**CITTÀ DI  
BISCEGLIE  
Ripartizione Tecnica**

**Oggetto: PIRU – Ambito 2 – “Zona Santa Caterina” - Variante urbanistica, ai sensi dell’art. 6 della L.R. 21/2008, delle maglie n. 114 e 41 di PRG, in attuazione del DPP di Rigenerazione Urbana (L.R. 21/2008 e delibera di CC n. 17 del 21.03.2011).**

**RELAZIONE TECNICA integrativa – PARERE**

individuazione superficie fondiaria in B3 da trasferire in variante al P.R.G.

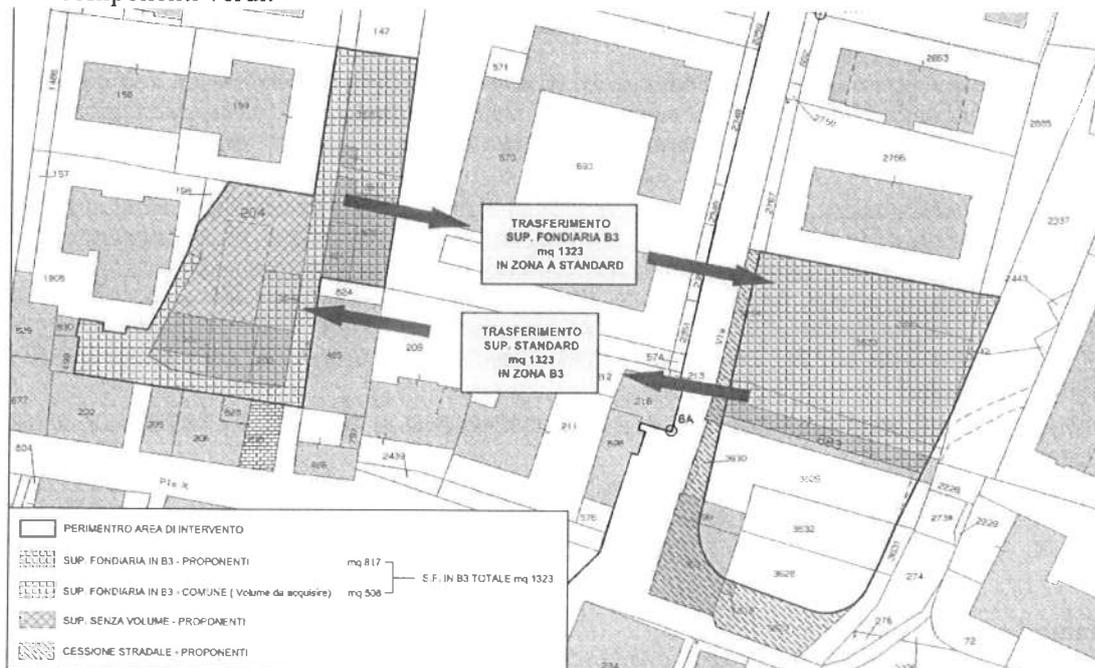
- a) **delocalizzazione dei volumi esistenti**, ricadenti nella maglia 41 – destinata a standards (parcheggi pubblici) di P.R.G., in area diversa da quella originaria al fine di:

- attuare soluzioni progettuali conformi alla normativa vigente e il collegamento con le tipologie edilizie presenti nei contesti adiacenti.
- b) **trasferimento delle volumetrie realizzabili nella zona B3 (maglia 114 di PRG), nella maglia 41 di PRG – zona a standards (parcheggi di PRG)** per la realizzazione di edifici destinati alla residenza, previa approvazione di variante agli strumenti urbanistici generali, al fine di:
